From: "[REDACTED]"
Sent: Tue, 24 Oct 2023 10:57:15 +0200
To: "[REDACTED]" <[REDACTED]>
Cc: "[REDACTED]"; "[REDACTED]"
<[REDACTED]> @ [REDACTED]; "[REDACTED]" [REDACTED]
Subject: RE: Adviesverzoek Grondwater: Zaak: Z2022-Z001841 # Van Eeghenlaan 94-98
Attachments: 2121BA 231024.pdf

Op 30 augustus 2022 heeft u gevraagd om advies gevraagd voor Van Eeghenstraat 94-98. Het geohydrologisch rapport Tauw (28 juli 2022), kenmerk N001-1284436SPJ-V02-hme-NL is beoordeeld op basis van het [Afwegingskader Grondwaterneutrale kelders](#). Afhankelijk van de locatie worden kelders verboden of toegestaan met eventuele mitigerende maatregelen.

OJUISTE WEERGAVE KELDEROPPERVLAK IN INGEDIENDE RAPPORTAGE

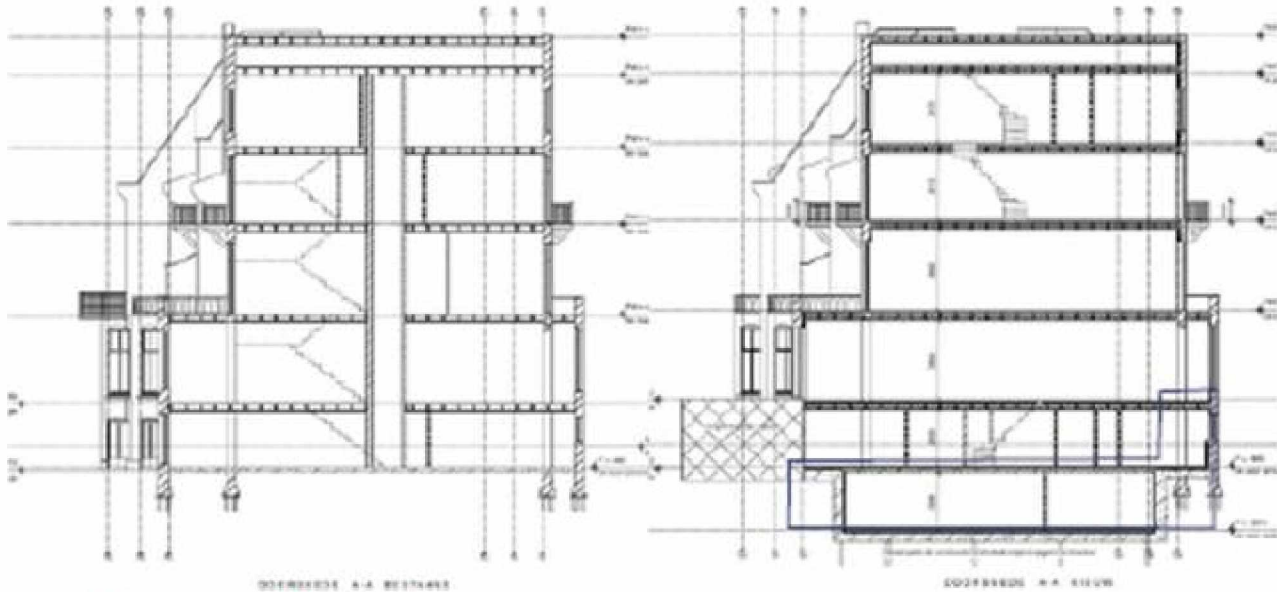
Alleen rapportage is beoordeeld als er over een kelder kleiner dan 300 m2 gaat.

Met behulp van applicatie 'Brava' blijkt dat het bruto kelderoppervlak ca 427 m2 is, tevens vermelden in de omgevingsvergunning.

Op de bouwtekening vermelden kelderoppervlakte opsomming betreft enkelen netvloeroppervlakte en is (naar mijn mening) niet volledig

- Rode oppervlak is buiten bouwvlak (67 m2) waarvoor A@ afwijkingsbesluit is verleent
- Het blauwe lijn is omtrek van maximaal toegestane bouwvlak, maar helder is kleiner dan deze
